**Asunto: COMUNICACIÓN RESPUESTA A CONTROL EXTRAORDINARIO REALIZADO
POR LA CONSEJERÍA DE AGRICULTURA, PESCA, AGUA Y DESARROLLO RURAL
SOBRE LA PRESENCIA DE GLIFOSATOS Y AMPA EN AGUAS RESIDUALES EN LA
EDAR EL EJIDO**

INFORME DE RESPUESTA A VERTIDO DE COMPUESTOS NO AUTORIZADOS POR LA CONSEJERÍA DE AGRICULTURA, PESCA, AGUA Y DESARROLLO RURAL

Asunto: DAV2022 EDAR EL EJIDO

Vista de las poblaciones que depuran su agua residual en la EDAR El Ejido

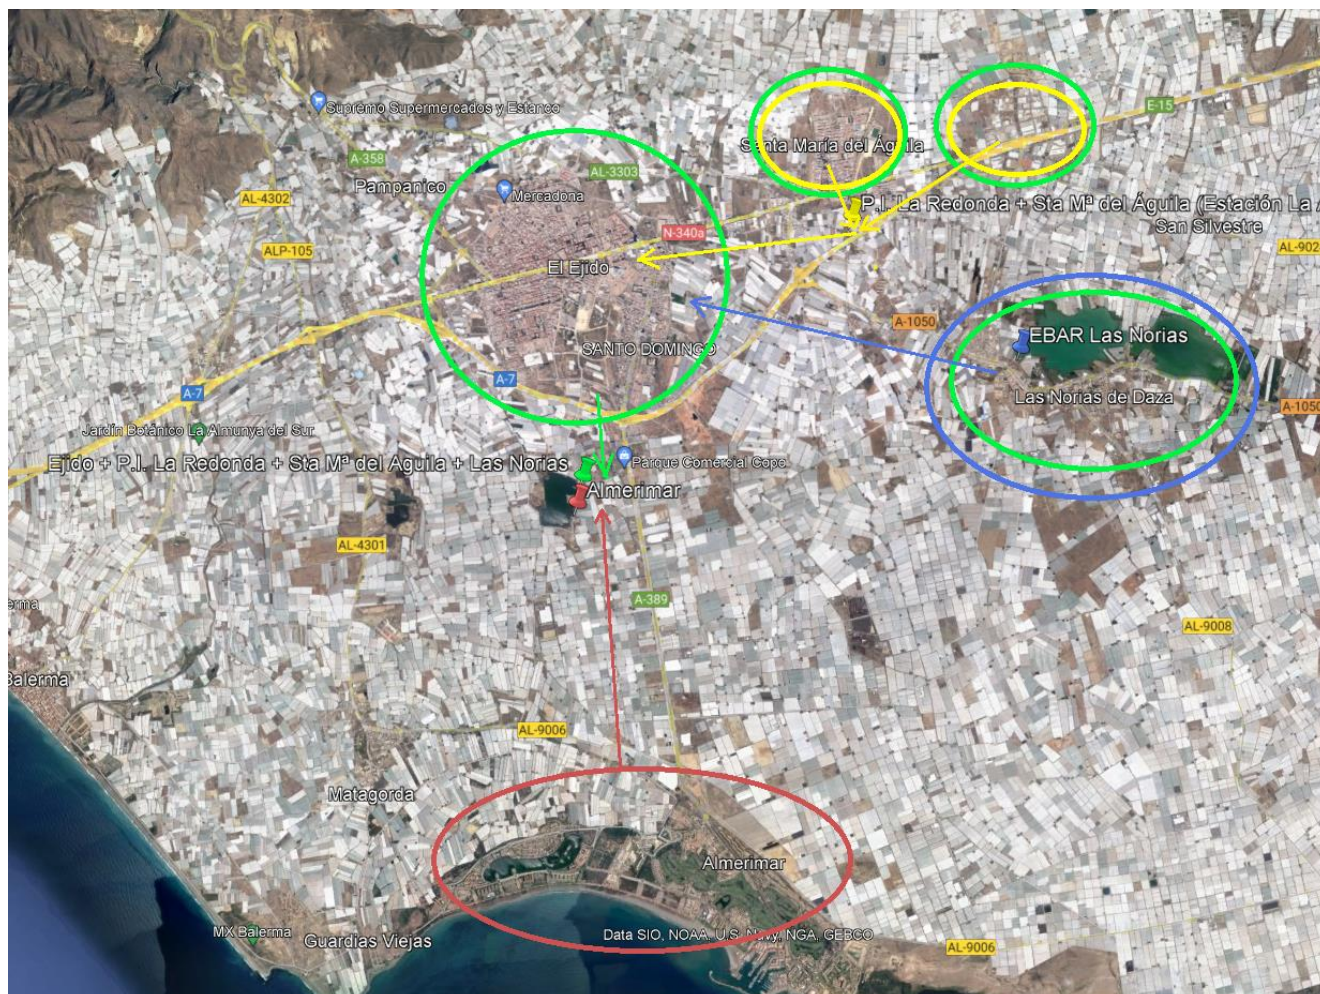
Por tanto, vamos a incorporar estos parámetros en el control periódico que se realiza por parte de la Unidad de Control de Vertidos asignada a la zona del origen de la mayor proporción de contaminación que llega a la EDAR El Ejido, así como para detectar sustancias que no deben verse a la red de saneamiento, tal y como se muestra en la siguiente imagen:

En la imagen se observan 4 tomas:

- Primera toma en el **polígono Industrial La Redonda y Santa María del Águila**, conjunta ambas poblaciones, en color amarillo.
- Segunda toma en **Las Norias**, en color azul.
- Tercera toma de la suma de **las dos anteriores más las poblaciones de El Ejido y Pampanico**, en color verde.
- Cuarta toma de **Almerimar**, en color rojo.

En caso de determinar la presencia de los glifosatos y AMPA en alguna cuenca o zona donde se produzca el vertido, procederemos a acotar el área de detección de estos elementos realizando también una segunda campaña en puntos localizados.
